COMUNE DI RIMINI
C.F. - P.IVA 00304260409

ALLEGATO R02

Norme Tecniche di Attuazione
PIANO PARTICOLAREGGIATO di iniziativa Privata denominato
“Via Fantoni”

Scheda di progetto n. 12.9 del P.R.G. '99

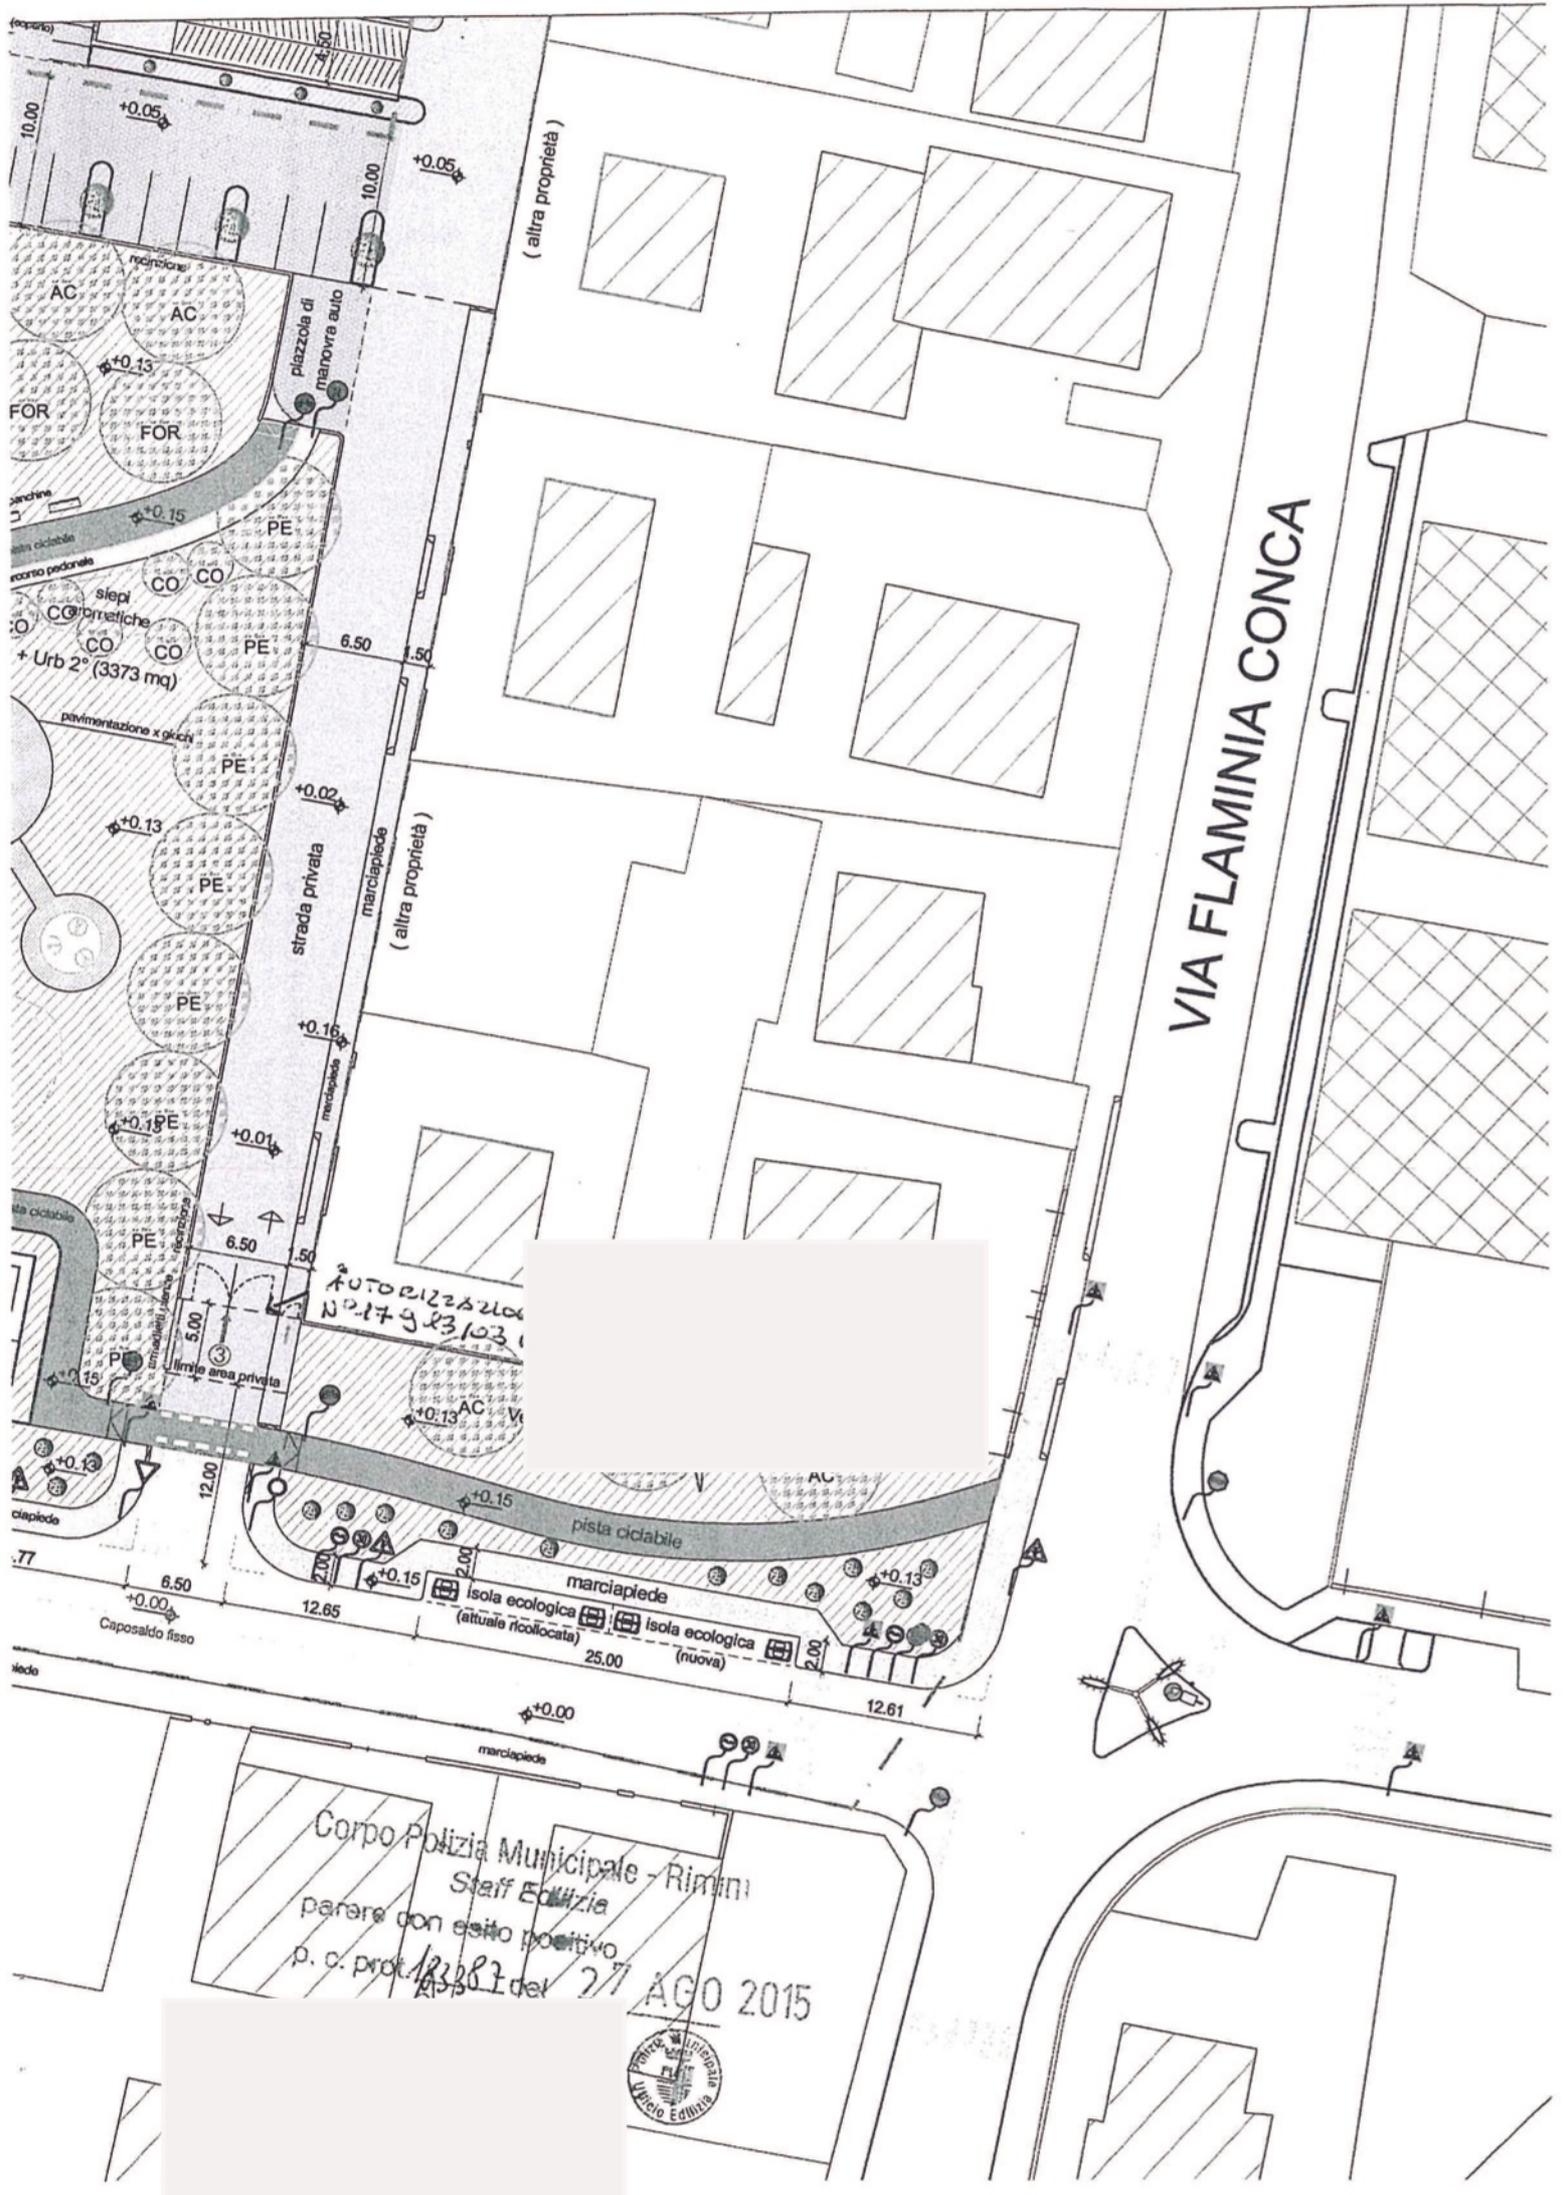
OGGETTO: parere di conformità alle disposizioni del Codice della Strada relativo alla realizzazione/modifica di un accesso carrabile, in via Fantoni. (Fg. 86, map.248,1546,1549,1551,1553,1557,1630 e 1631). (P.P.I.P. Denominato "Via Fantoni" scheda n.12.9 del P.R.G.).
Richiedente: Soc. Flamco s.r.l.

si valuta che quanto dichiarato dal tecnico nella richiesta e riportato nella planimetria presentata riferita alla modifica di un accesso carrabile già esistente e regolamentato con autorizzazioni n. 17913 del 2002, sia conforme alle disposizioni del Codice della Strada e del Regolamento per la Disciplina dei Passi Carrabili del Comune di Rimini.

Le opere dovranno essere esattamente conformi a quanto asserito nella dichiarazione dal tecnico nonché alla planimetria timbrata che costituisce parte integrante del presente parere.
